RESOLUCIÓN No. 3093

ARMENIA QUINDÍO, 29 DE NOVIEMBRE DE 2023

"POR MEDIO DEL CUAL SE OTORGA UN PERMISO DE VERTIMIENTO DE AGUAS RESIDUALES DOMÉSTICAS PARA UNA VIVIENDA CONSTRUIDA EN EL PREDIO 1) LOTE LA SELVA Y (2) LT MYRIAVEL UBICADO EN LA VEREDA SALENTO MUNICIPIO DE SALENTO CON CAPACIDAD HASTA POR CINCO (5) CONTRIBUYENTES PERMANENTES Y SE ADOPTAN OTRAS DISPOSICIONES"

"CONCEPTO TÉCNICO PARA TRÁMITE DE PERMISO DE VERTIMIENTO CTPV-300-2023

Imagen 2. Capacidad de uso de suelo en la ubicación del vertimiento

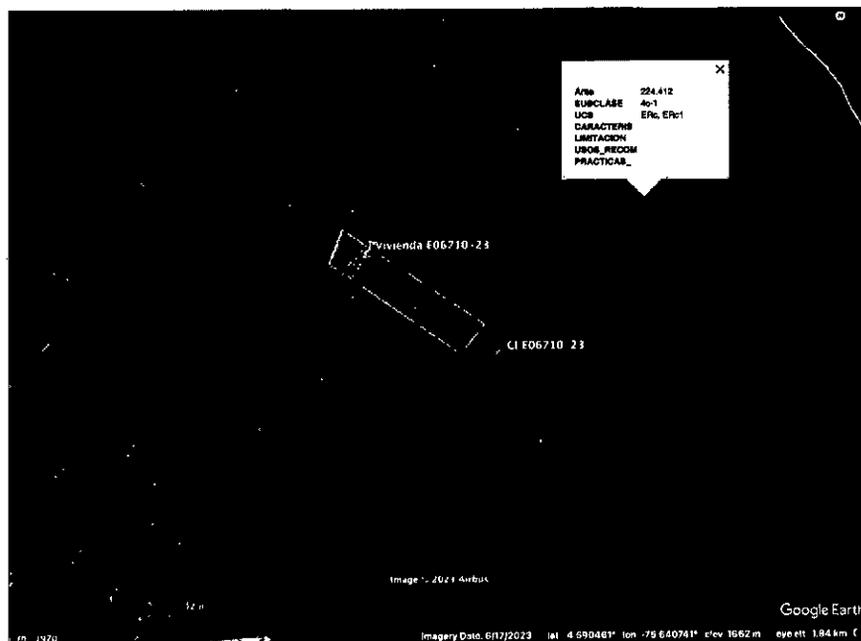
Según lo observado en Google Earth Pro, se evidencia que el punto de descarga se encuentra por fuera de polígonos de Suelos de Protección Rural y de Áreas y Ecosistemas

Estratégicos. Además, se evidencia que dicho punto se encuentra ubicado sobre suelo con capacidad de uso agrológico 4c-1 (ver Imagen 2). No se observaron nacimientos ni drenajes superficiales en el área de influencia directa de la disposición final.
